DÉROULÉ DE L'ÉTUDE

Opération de Logements Semi-Collectifs - VERDURON 13015 MARSEILLE

PÔLE AUP / L.CARLUCCIO, C.PERRICAUDET

SEPTEMBRE 2015

STRATES BÂTIES

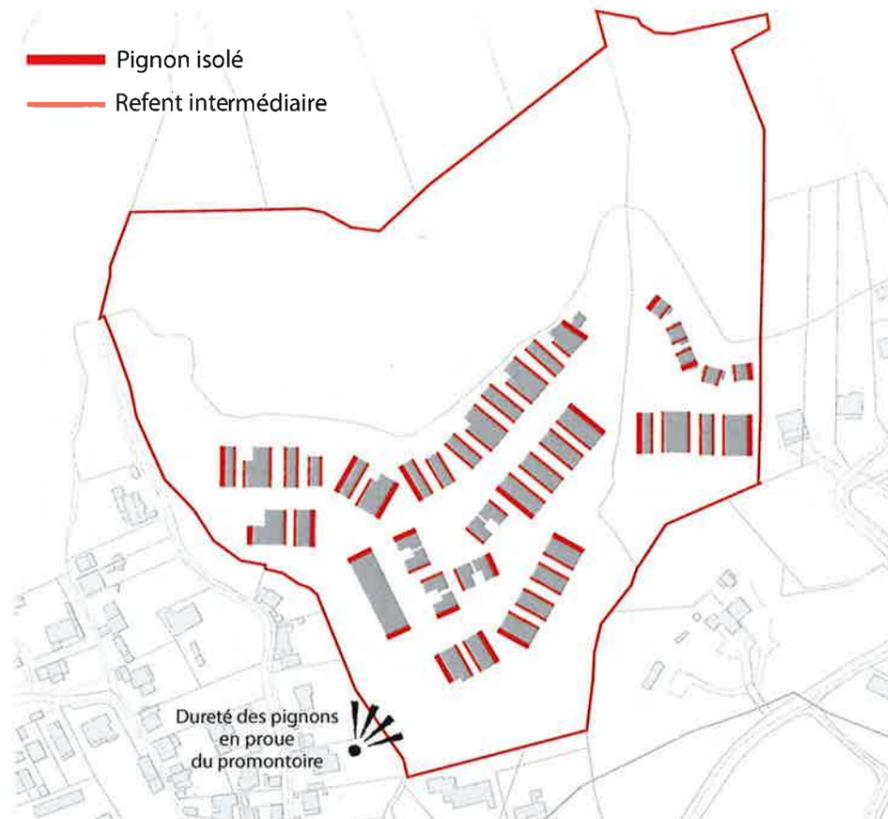
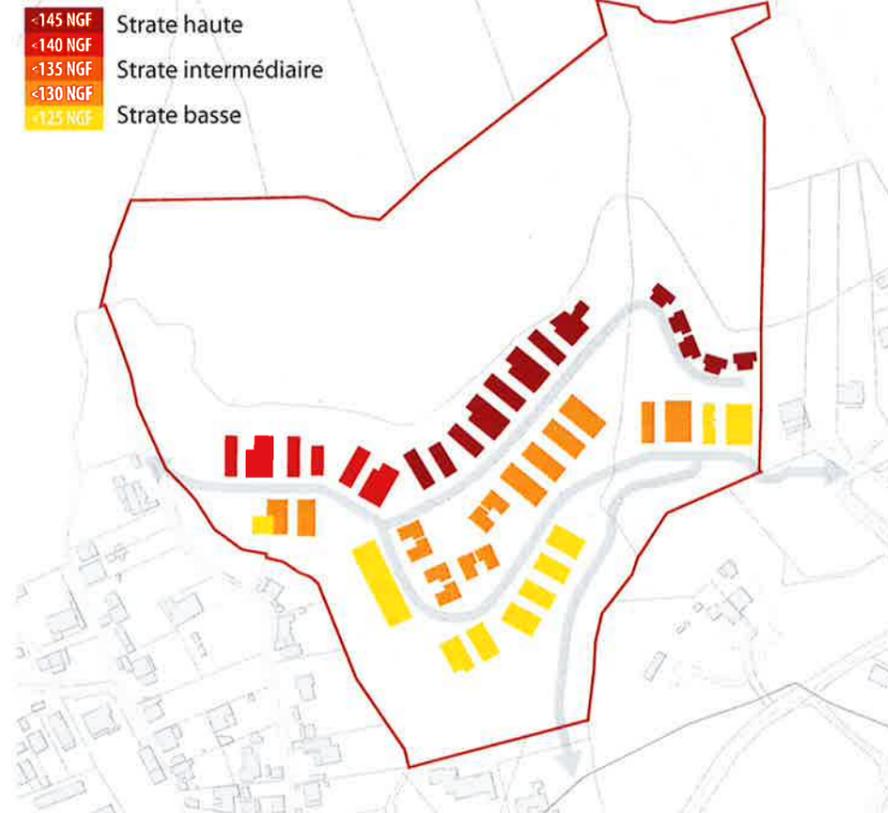
> Les pignons présentent des fronts batis d'un seul tenant sur toute la hauteur, visuellement impactant dans le paysage.

PRINCIPES DE DESSERTE

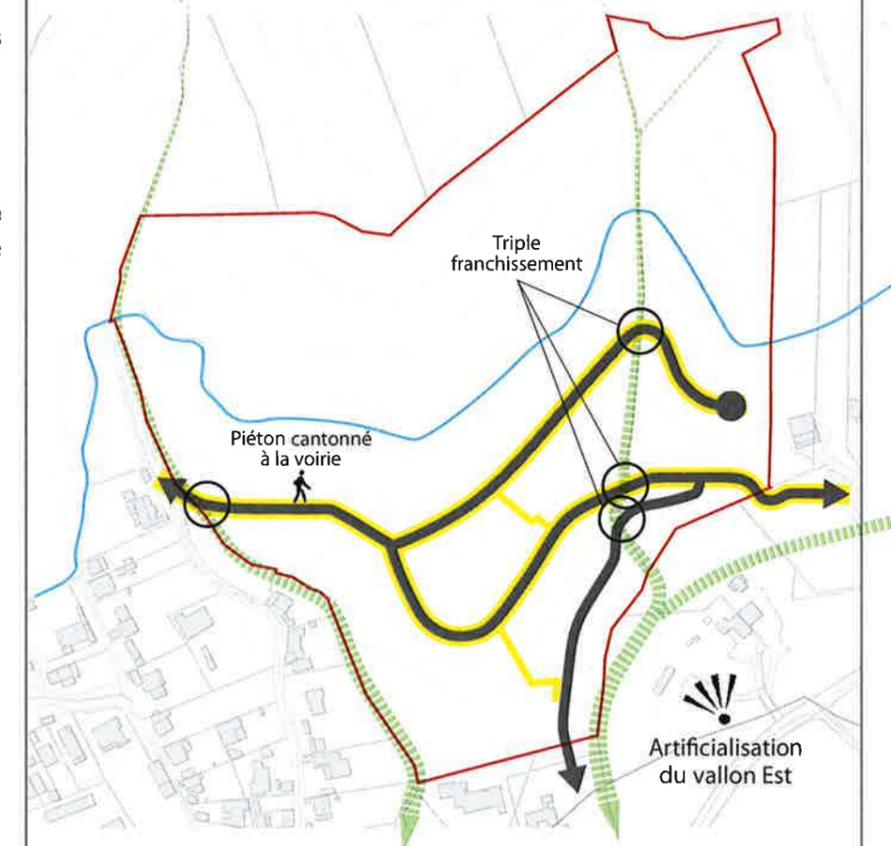
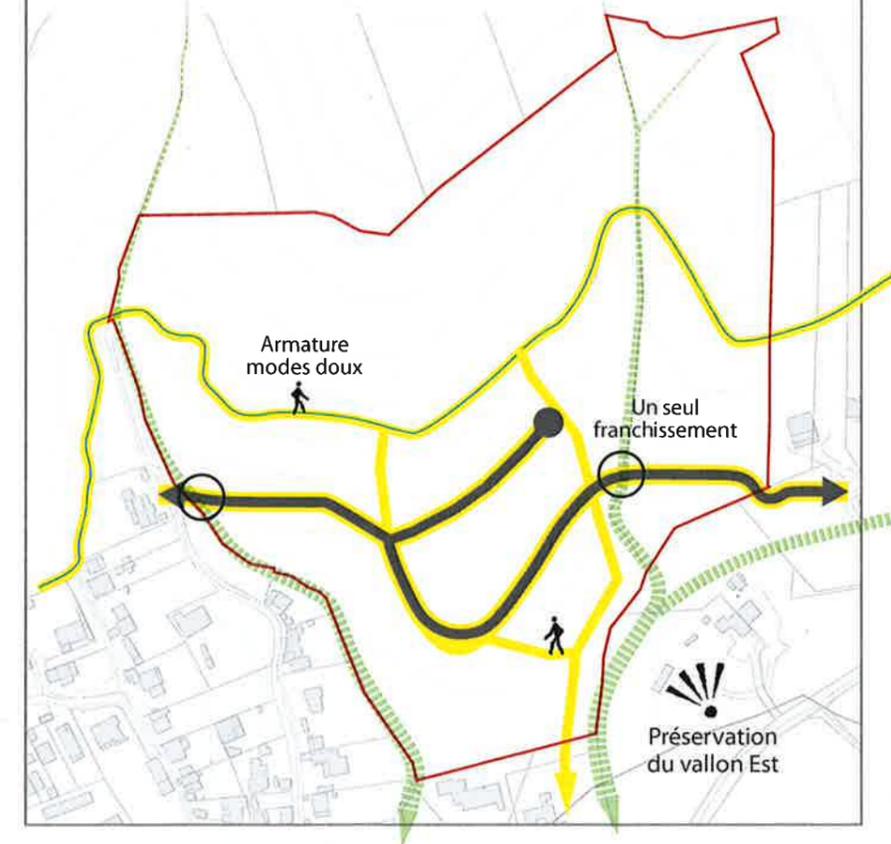
- ① La **démultiplication des linéaires de voirie** augmente l'imperméabilisation des sols.
= dimensionnement des ouvrages de rétention
- ② Une **voie en impasse** se prolonge en travers du vallon pour ne desservir que 5 villas.
= Artificialisation du vallon
= Impact sur la défense incendie
- ③ Le projet ne préfigure **pas de véritable trame de cheminements** en complément de la trame viaire, comme stipulé dans l'OA3.

- ▶ **AMÉNAGER SEULEMENT 2 ACCÈS ROUTIERS :**
 - un accès principal Chemin de Bernex
 - un accès secondaire Chemin de la Carrière
- ▶ **RACCOURCIR LA VOIE EN IMPASSE**
 - suppression d'une partie des constructions et murs de soutènement dans le vallon Est
 - relocalisation et redimensionnement des ouvrages de rétention
- ▶ **CRÉER DES CHEMINEMENTS MODES DOUX** le long du Canalet + liaisons transversales nord-sud (raccordement avec la déviation St Henri).

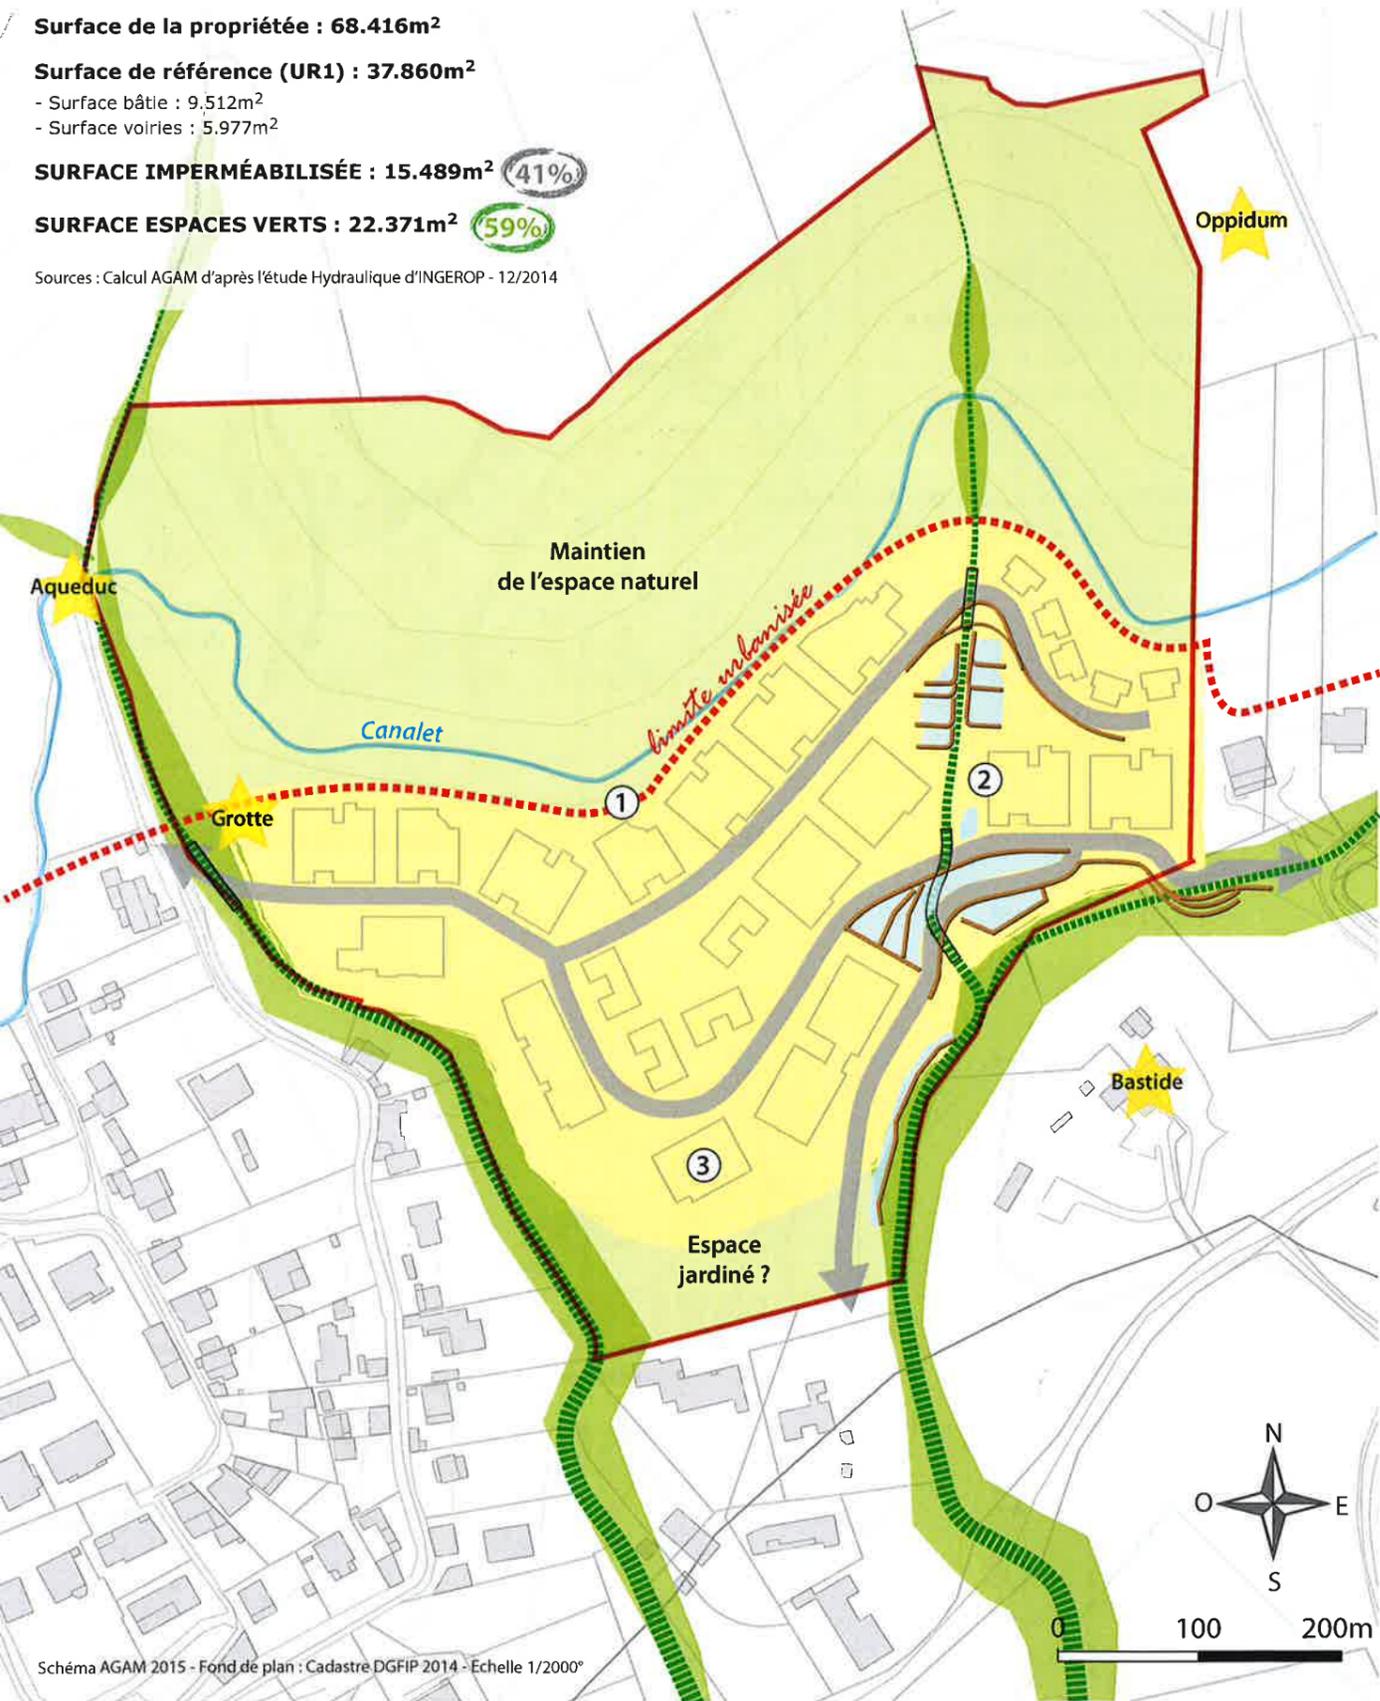
- Urbanisation de l'intégralité du secteur zoné UR1 (au sud du canalet)**
> Définition d'une limite franche entre les espaces naturels et les espaces urbanisés
- Batiments et murs de soutènement implantés dans le creux des vallons**
> Encombrement visuel et artificialisation des vallons
- Bâtiment implanté en proue de promontoire**
> Impact visuel prononcé dans le Grand Paysage et depuis les maisons en contre-bas.
> Privatisation d'un point de vue privilégié sur le Grand Paysage

- ▶ **TRAVAILLER L'INTERFACE VILLE/MASSIF** pour développer des espaces de promenade, de transition paysagère et de pénétration écologique.
- ▶ **AMÉLIORER LA RÉPARTITION DU BÂTI** pour préserver le socle original :
 - Ne pas construire en fond de vallon
 - Ne pas construire en proue de promontoire

PROJET COUVERTURE BÂTIE **HOMOGENÈME**

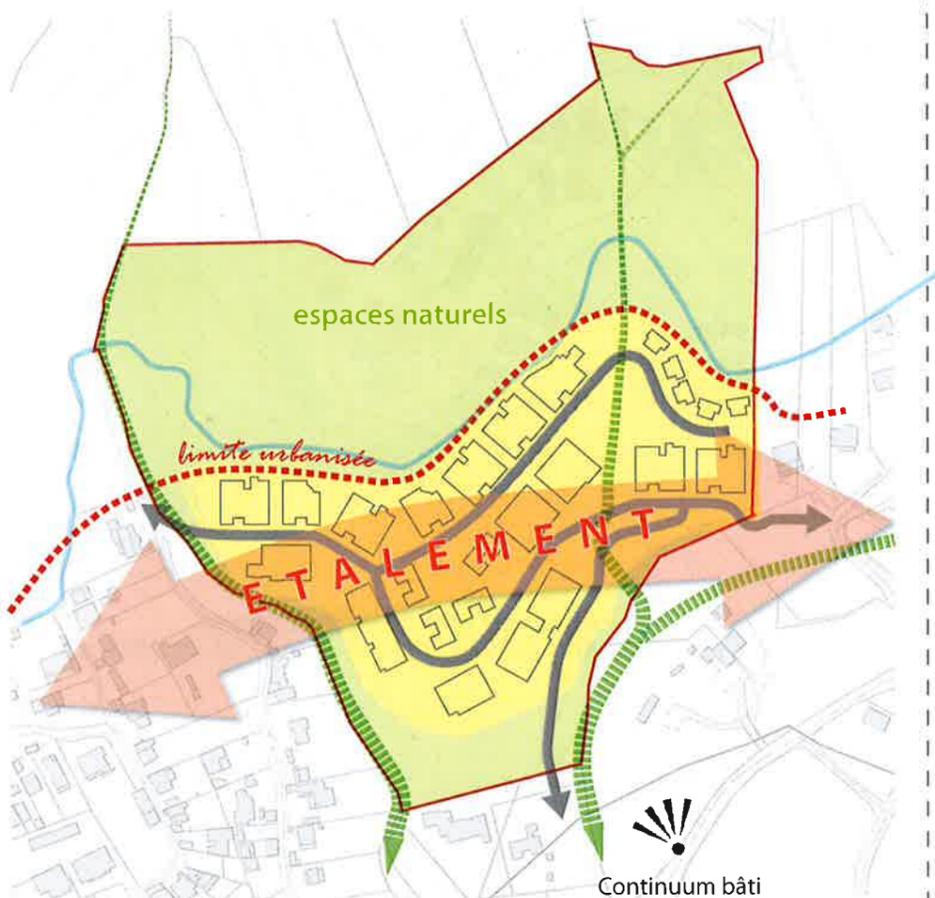
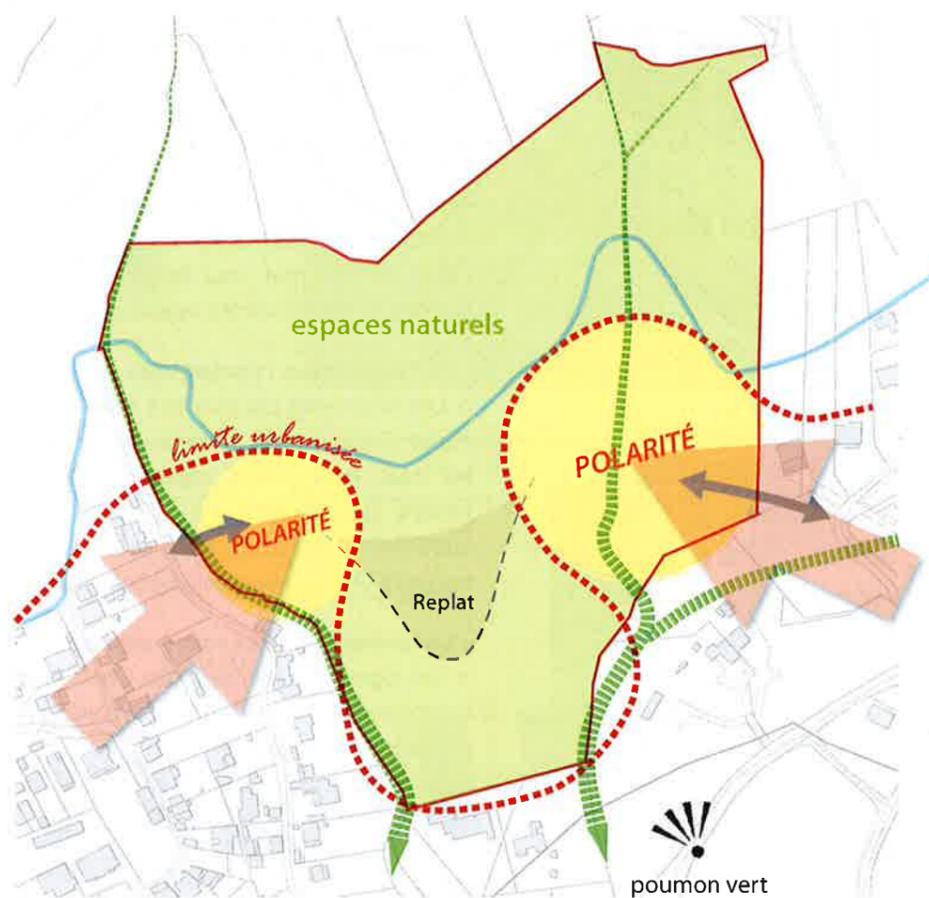
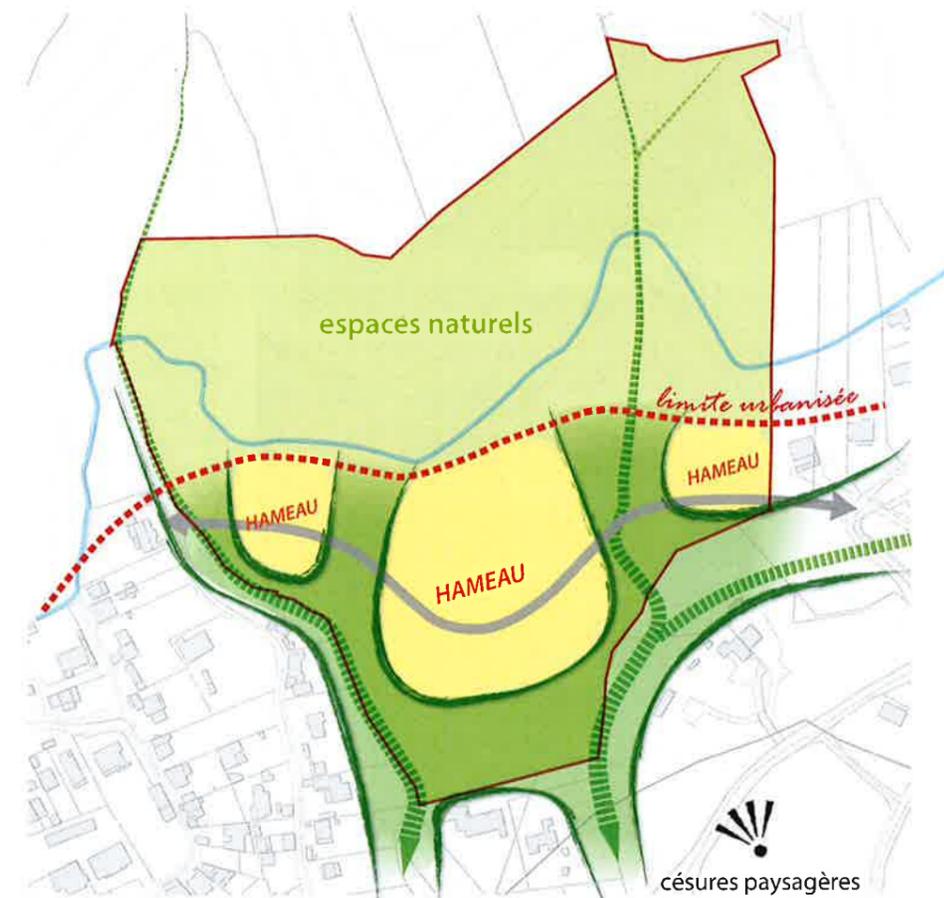
Optimisation de la constructibilité par l'**étalement du bâti** sur le terrain zoné UR1 (au sud du canalet), générant un continuum urbain d'Est en Ouest.

Destruction irrémédiable des caractéristiques paysagères et topographiques du socle originel.

Concentration du bâti au plus proche des accès pour libérer un **poumon vert** valorisant le replat-promontoire.

Définition de **césures paysagères** soulignant les axes de ruissellement et vallons boisés.

① PROJET
RIGIDITÉ DU PLAN DE COMPOSITION

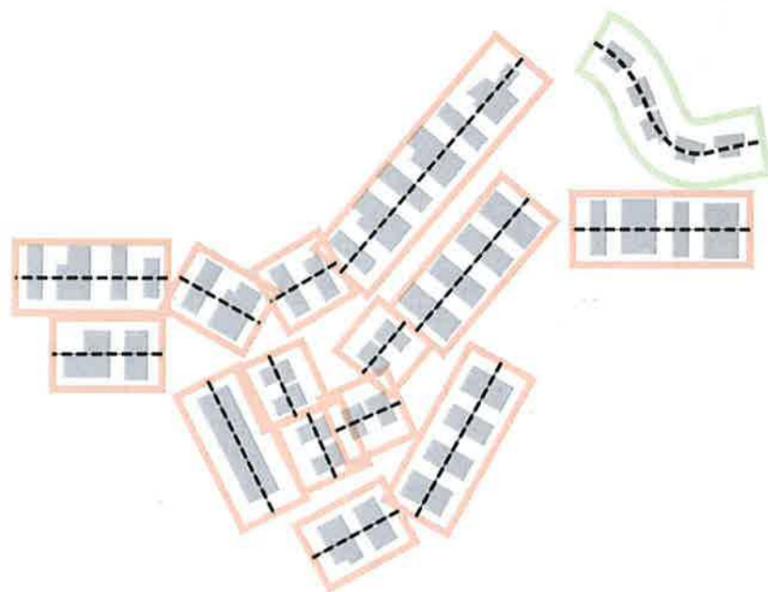
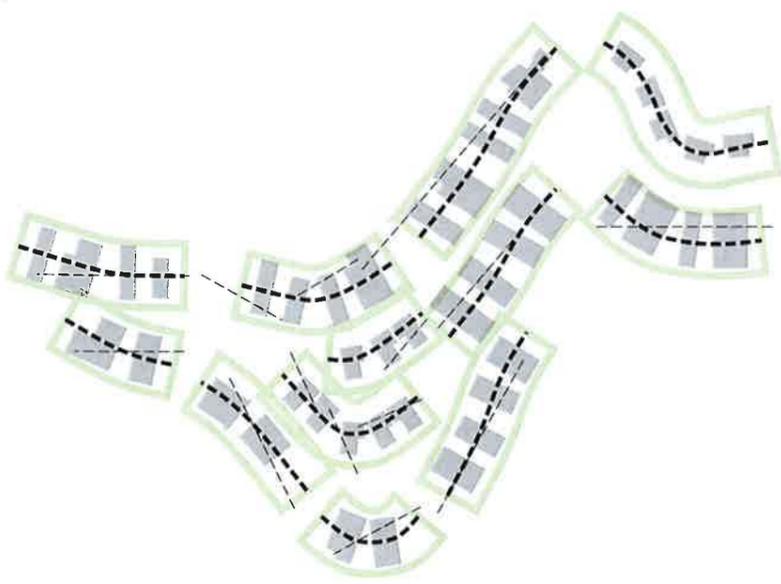
> implantation linéaire, régulière et répétitive de blocs séparés par des failles trop étroites pour constituer de véritables césures paysagères.

- ① **REDONNER DE LA SOUPLESSE**
dans la composition pour que les constructions épousent d'avantage les courbes topographiques.
- ② **REDUIRE LA PROFONDEUR DES BATIMENTS**
pour retrouver une majorité de formes urbaines basses et aérées, fidèles à l'esprit de la zone UR1
- ③ **REPLACER LES FAILLES DANS LE BATI PAR DE VÉRITABLES CÉSURES PAYSAGÈRES**
entre les différentes séquences bâties.
- ④ **RETRAVAILLER LES MURS PIGNONS**
pour éviter d'exposer des fronts bâtis d'un seul tenant sur plus de 6 mètres de hauteur.

② PROJET
OPTIMISATION DE LA CONSTRUCTIBILITÉ
Batiments longs = fort impact visuel (hauteurs & pignon)

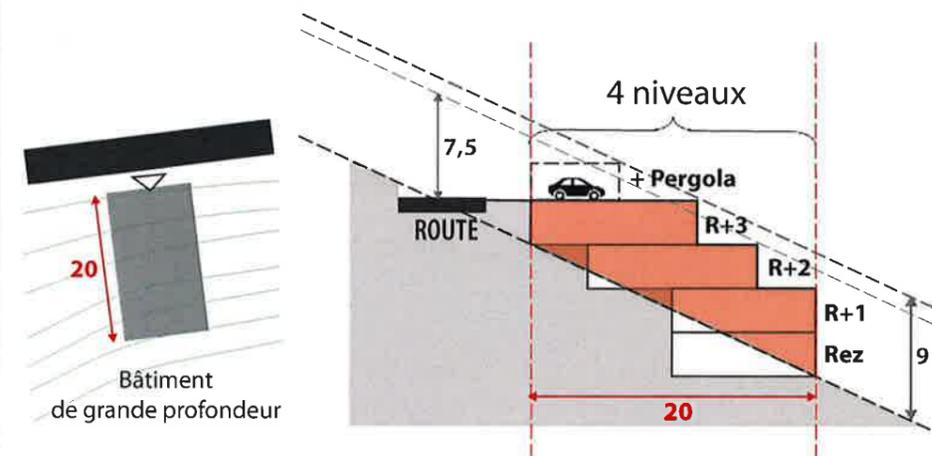
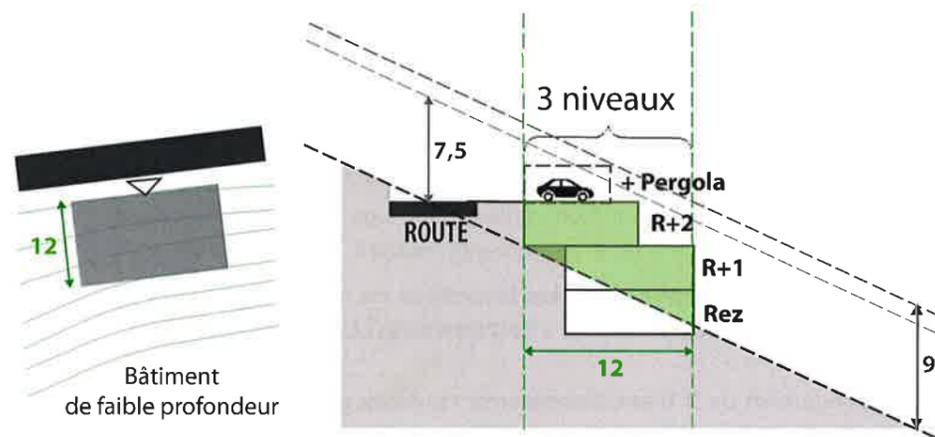
> Les bâtiments les plus bas sont implantés sur le replat (en coeur de site) tandis que les bâtiments les plus hauts sont implantés dans les fortes pentes (en franges du site). Cette répartition optimise la constructibilité mais ne favorise pas toujours l'intégration paysagère du projet.
